Reposta às pendências técnicas – Reforma do Ginásio de Esportes e Ampliação com Construção de Cancha de Bocha (Ofício 1552 / 2019 / REGOV/CV)

Código 72131 - ALVENARIA EM TIJOLO MACIÇO 5X10X20CM

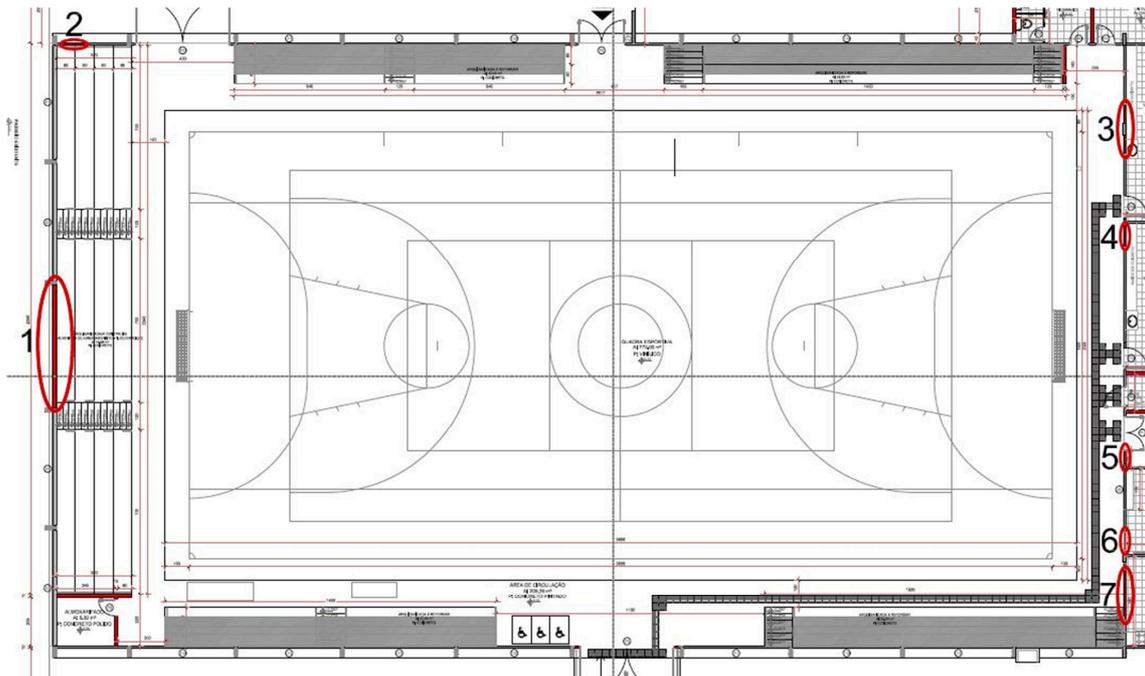
2.2.1 Memorial de cálculo:

Essa alvenaria ficará “á vista”, ou seja, não levará revestimento de chapisco, emboço e reboco; corresponde ao fechamento de aberturas que serão retiradas, conforme indicado na planta abaixo (no Proj Arquitetônico é possível fazer a verificação das medidas – Planta Baixa, Corte e Planta de Demolição):

1	- 5,23 x 3,57 =	18,67 m ²
2	- 0,90 x 2,21 =	1,89 m ²
3	- 0,80 x 2,21 = 1,68 x 2	3,36 m ²
4	- 0,90 x 2,21 =	1,89 m ²
5	- 0,70 x 2,10 =	1,47 m ²
6	- 0,80 x 2,10 =	1,68 m ²
7	- 2,15 x 1,15 =	2,47 m ²

31,44 m²
